Subject/ Objet: INVITATION TO TENDER / APPEL D'OFFRES 30003279 Precast Concrete Elements Manufacture – Gaspesia Region, QC / Fabrication d'éléments préfabriqués en béton – Région de la Gaspésie, QC

ADDENDUM #2 / ADDENDA N° 2

Questions and Answers / Questions et réponses:

DÉTAIL BOÎTE DE TIRAGE (QTÉ.: 15)
JUNCTION BOX DETAIL (QTY.: 15)

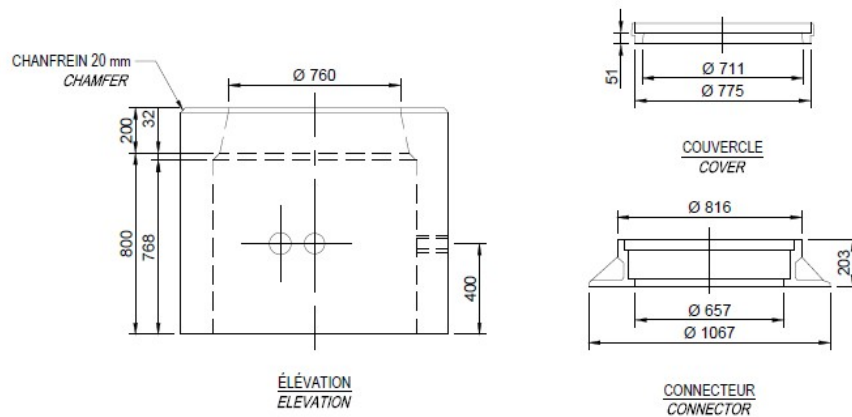
Does the drawing below refer to a model from a particular supplier? If so, which one? If not, is it possible to have more details about the measures especially.

Junction box details refer to industry standard products and dimensions.

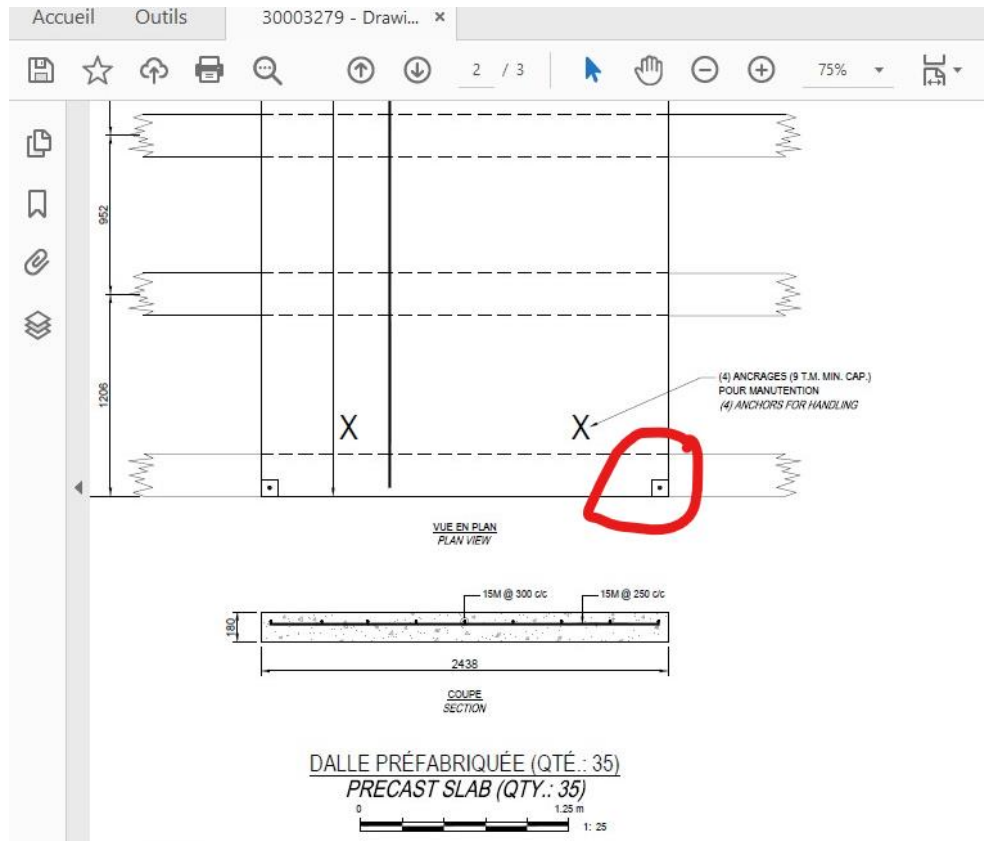
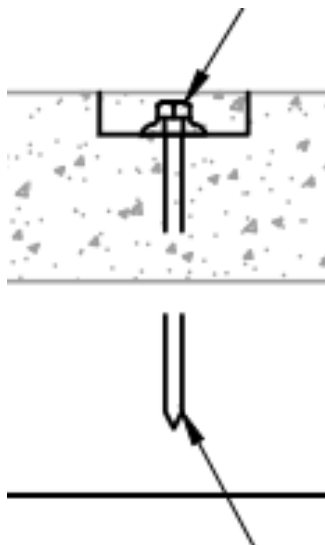
I can't find the detail of the anchor circled in red below. Is it possible to send it to me?

It is a 100x100x50 recess with a 22mm hole for the use of a M20x350mm lag screw.

DÉTAIL BOÎTE DE TIRAGE (QTÉ.: 15)

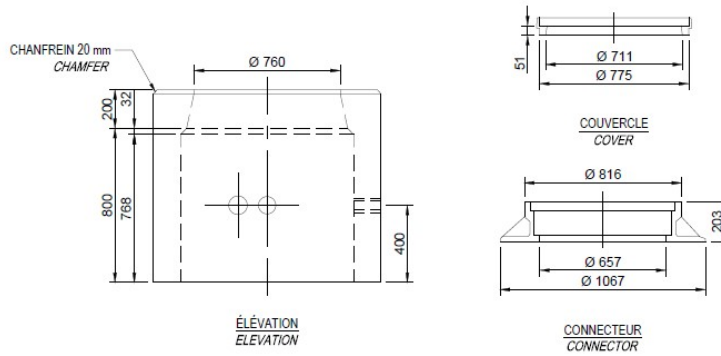
Est-ce que le dessin ci-dessous fait référence à un modèle provenant d'un fournisseur en particulier ? Si oui, lequel ? Si non, est-ce possible d'avoir plus de détails concernant les mesures surtout.

Les détails des boîtes de jonctions font référence à des produits et dimensions standards de l'industrie.

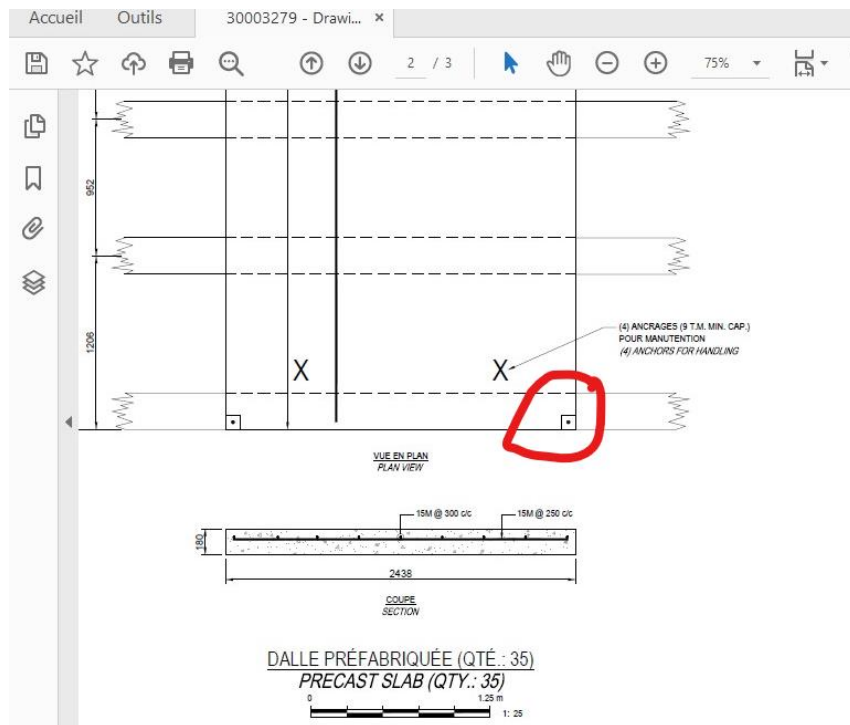
Je ne trouve pas le détail de l'ancrage encadré en rouge ci-dessous. Est-ce possible de me le faire parvenir ?

Il s'agit d'un encastrement de 100x100x50 avec trou de 22 mm pour l'utilisation d'un tirefond M20x350mm
